Rzut parteru

Zmiany nieistotne wprowadzone do projektu:

Obszar objęty realizacją projektu
pt.: Utworzenie "Przystani turystycznej
Troska" w miejscowości Kozłówek
(Lokalna Grupa Działania)

Nazwa obiektu budowlanego: Rozbudowa, nadbudowa i przebudowa istniejącego budynku gospodarczego wraz ze zmianą jego sposobu użytkowania na „Placówkę Wsparcia Dziennego” wraz z pomieszczeniami do rekreacji indywidualnej (czasowego pobytu).			
Adres obiektu: działka nr ewid.: 455/2 obr.: 0004 Kozłówek jedn. ewid.: 181905_2 gm. Wiśniowa		Nazwa inwestora: FUNDACJA TROSKA NA RZECZ WSZECHESTRONNEGO ROZWOJU DZIECI I MŁODZIEŻY, 38-126 Markuszowa, Kozłówek 98	
Branża: Architektura		Nazwa rysunku: Rzut parteru	
Projektant: mgr inż. arch. Ewelina Węgrzynowicz-Włodzik upr. bud. w spec. arch. Rz/A-17/08		podpis:	
Opracowanie: mgr inż. Łukasz Zięba		Skala: 1:100	Data: 11.2024r.
		Nr Rys:	A.1

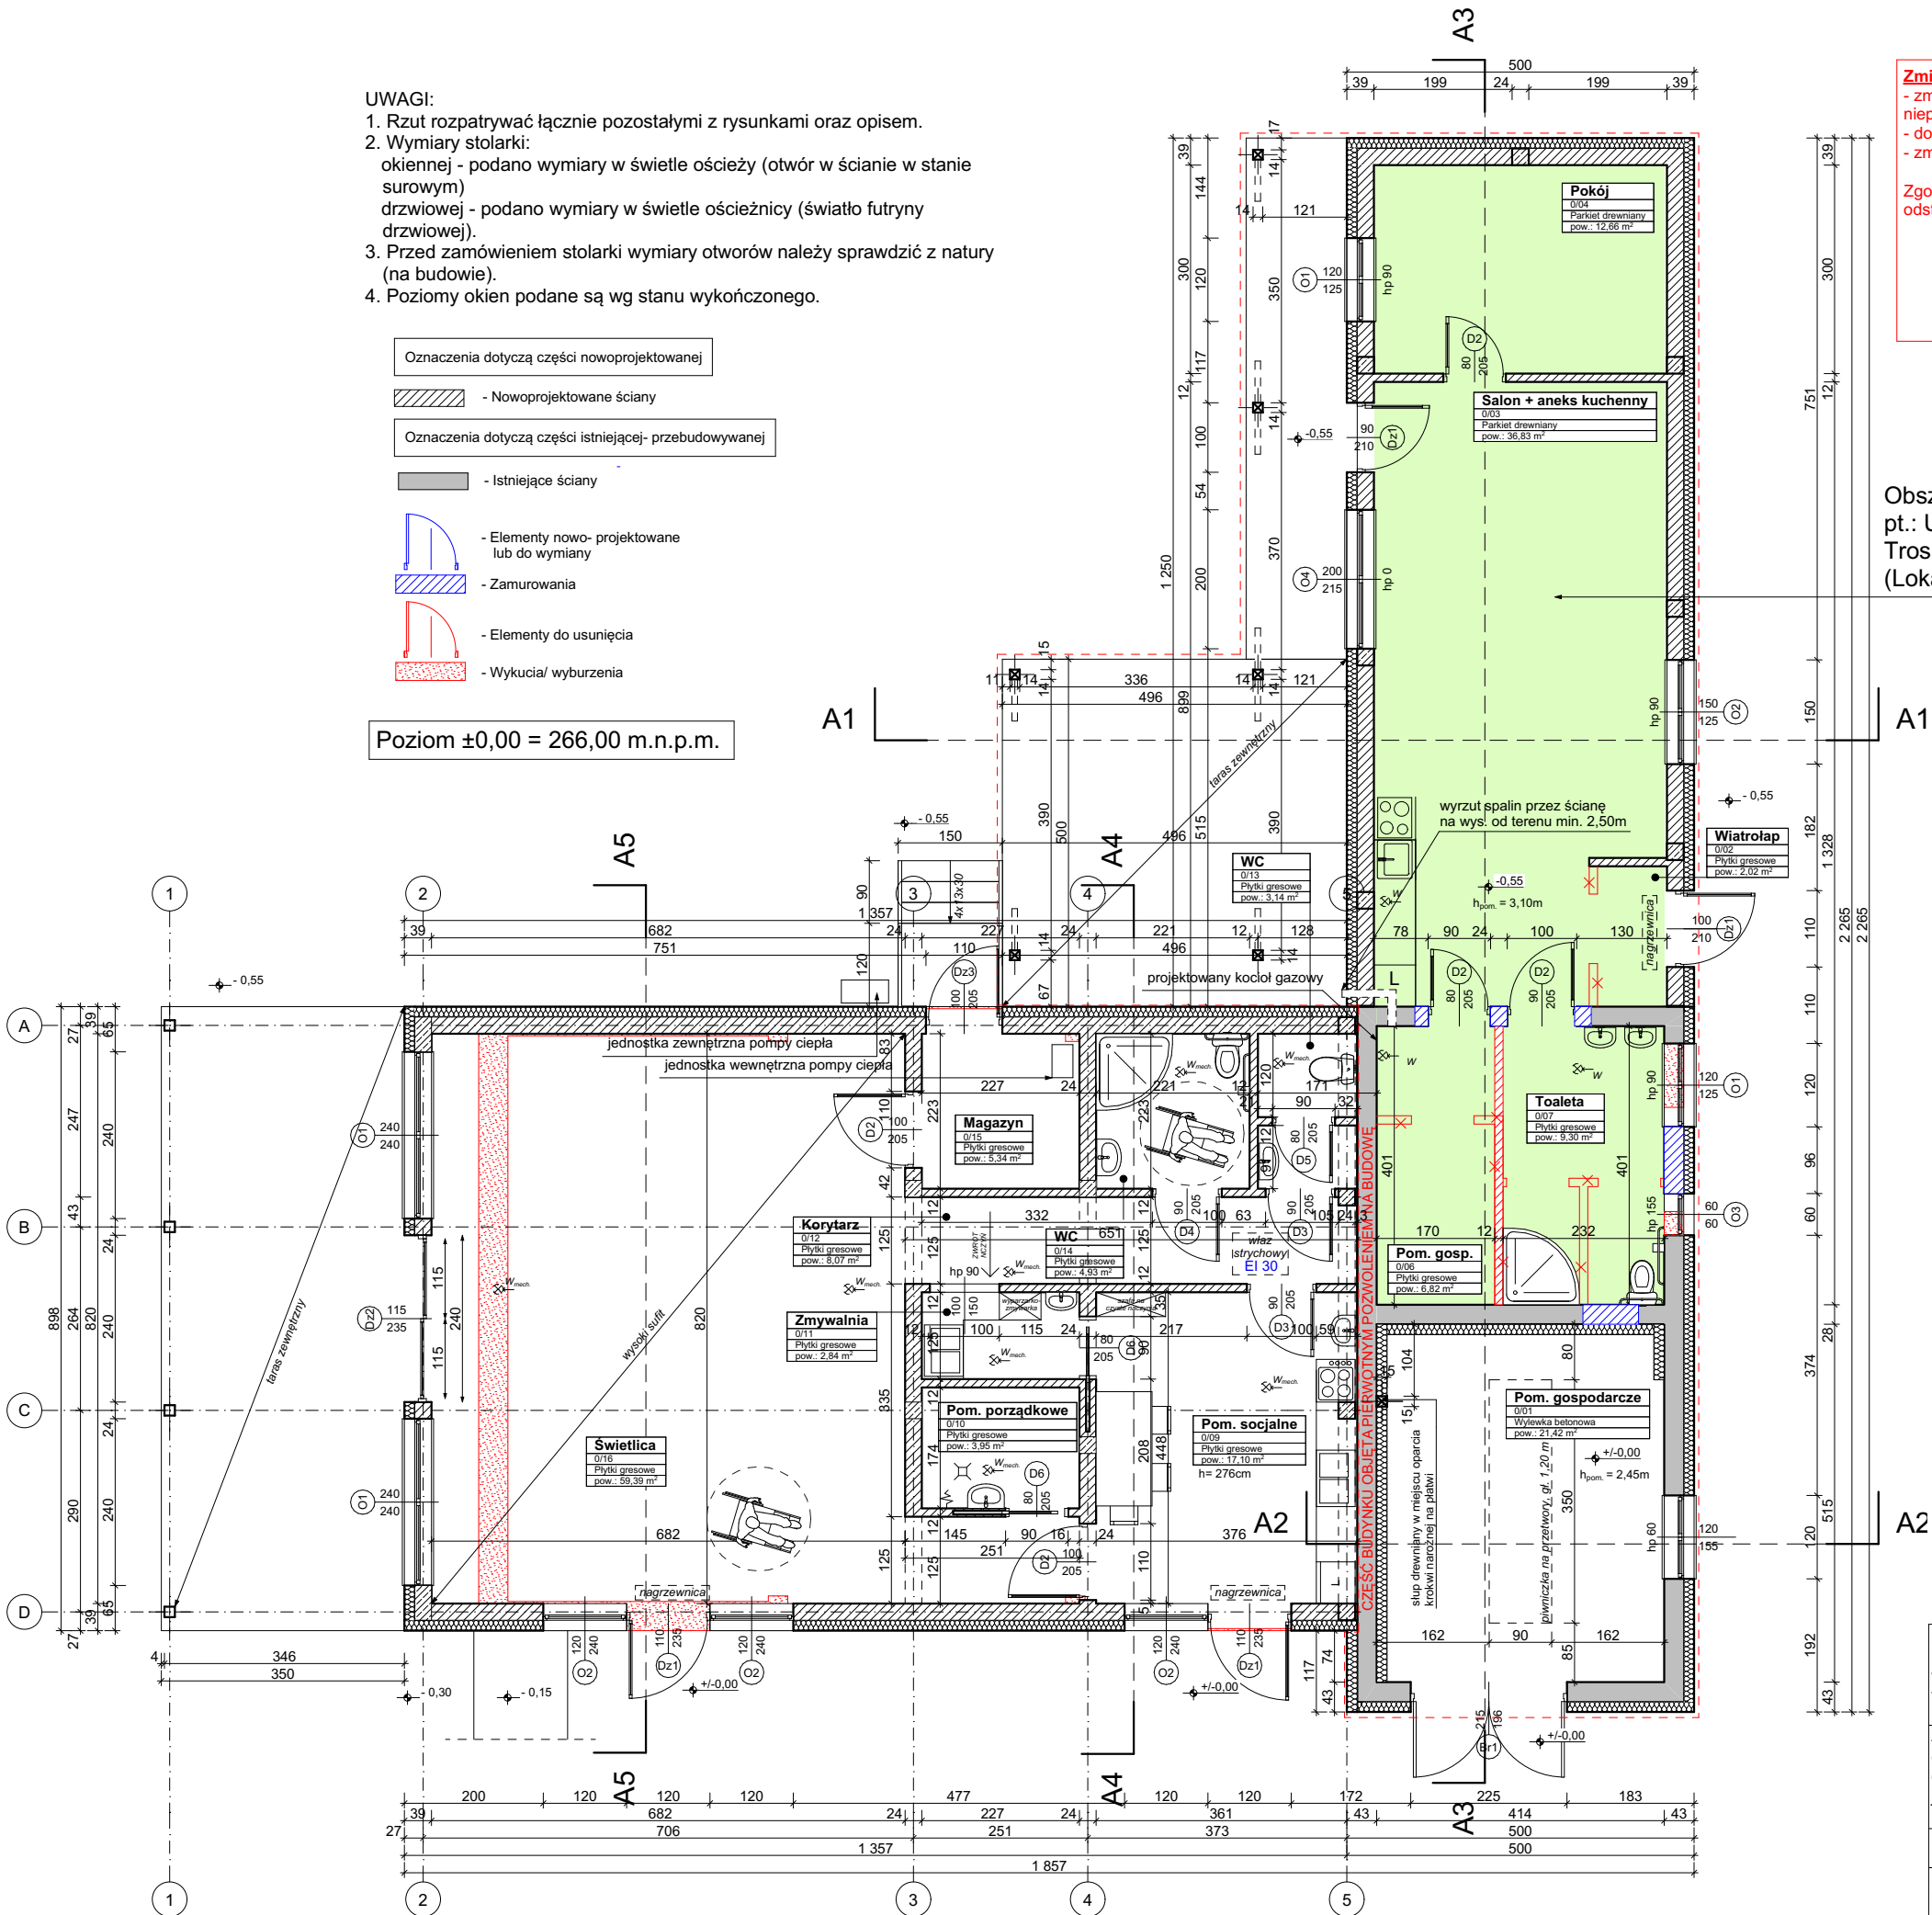
- zmiana w układzie pomieszczeń (dostosowanie toalety dla potrzeb osób niepełnosprawnych, rezygnacja z wiatrolapu)
- doprojektowanie nagrzewnicy przed wejściem
- zmiana w układzie ścianek działowych oraz otworów drzwiowych wewnętrznych

Zgodnie z art. 36a Prawo Budowlane, wyżej wymienione zmiany kwalifikuję jako nieistotne odstępianie od zatwierzonego projektu budowlanego.
